本申請における不確かさの考え方について

No.	Page	質問・コメント等
11	添付書類 P6-10,11	不確かさについて、考え方を詳しく説明し、審査基準に示されている考え方の基本と異なる点については妥当性を説明すること。

(参考) 収納物の自己遮へいの影響が極めて大きい場合 (測定で得た計数率が、計算で得られる計数率の最小値よりも小さい値となった場合) の放射エネルギーについて

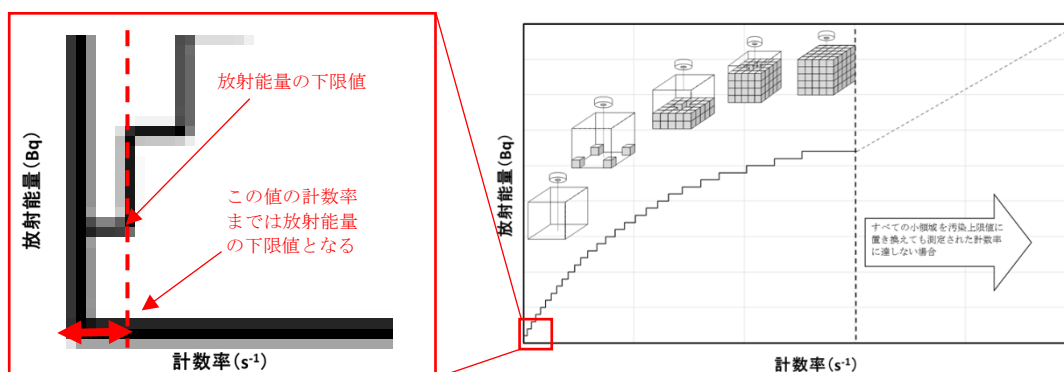
本申請では、著しい嵩密度の偏在がない場合は、小領域の嵩密度として収納高さ及び収納物の重量を測定し、それらの値から算出した嵩密度を用いているが、収納物の収納状況によっては、以下の「ケース A」に示すような測定容器内で密度を均一とした場合に近い収納状態の場合ではなく、「ケース B」に示すような収納物の自己遮へいの影響が極めて大きく、測定する計数率が小さくなる場合が考えられる。

しかしながら、本申請における小領域の放射エネルギーの設定方法では、必ず1つ以上の小領域に小領域あたりの放射エネルギーを割り当てるため、放射エネルギーはゼロにならない。即ち、測定で得た計数率が極めて小さく、最小の応答となる1つの小領域の放射エネルギーに相当する計数率未満の範囲においては、「ケース B」であっても「ケース A」と同じ放射エネルギーを評価値として得ることができるため、「ケース B」の放射エネルギーの評価が非安全側となることはない。
